Opinia do opinii nr 00.5818 z dnia 28.10.2014

dotycząca budynku mieszkalnego przy ul. Giselskiej III 2/3
w Wałbrzychu
administrowanym przez B.O.K. Stary Źródło

Opinia Nr 005818

w budynku przy ul. Gisowska nr 2/3 w Wałbrzychu
dotycząca urządzeń grzewczo-kominowych używanych przez

SKŁAD ORIENTACYJNY

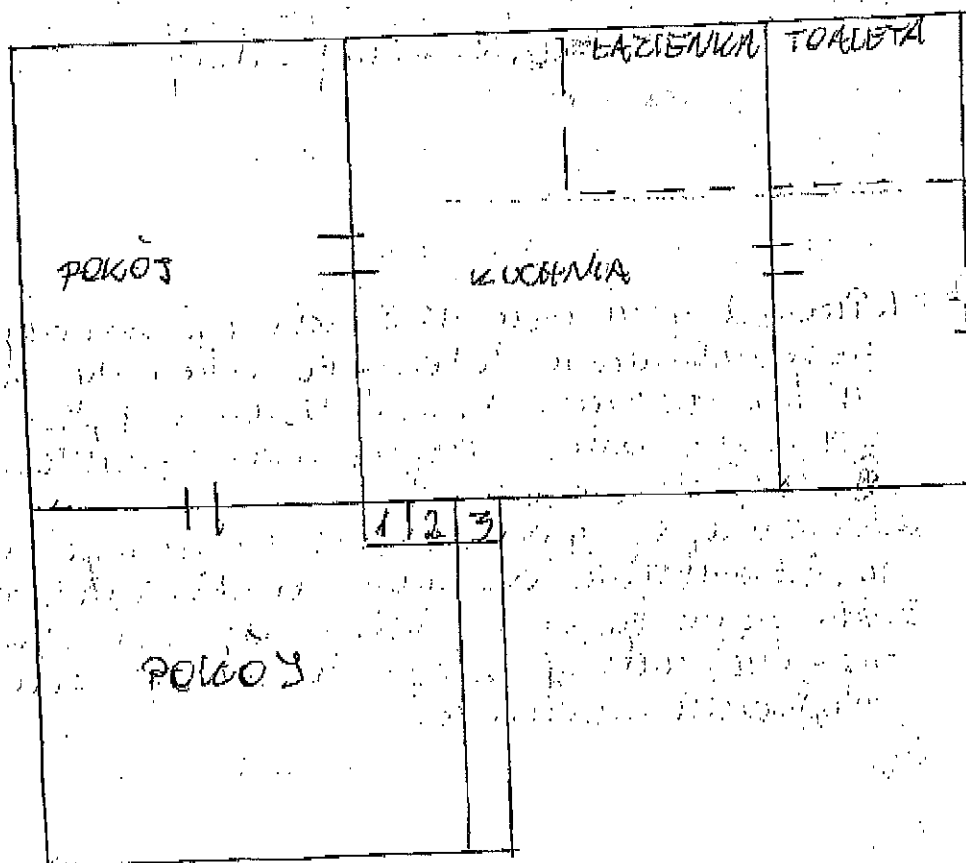
1. Przewód kominowy nr. 3 może być przeznaczony do podłączenia pieca kuchennego. Jedyn piec pokojowy istniejący w przewodzie nr. 1 do którego właściwie podłączony jest piec C.O.K. z M-6. Opiekuwanie drugiego pokoju porostawiamy w gestu Biura Jednostki nr 2 B.
2. Wentylacja wywiewna kuchni istniejąca w przewodzie nr. 2. Ewentualne wycieki i tlenki i tlenki wpływają na projekt.
3. Dla prawidłowego funkcjonowania urządzeń kominowych zapewnić należy napływ powietrza z zewnątrz poprzez wycieki i tlenki.
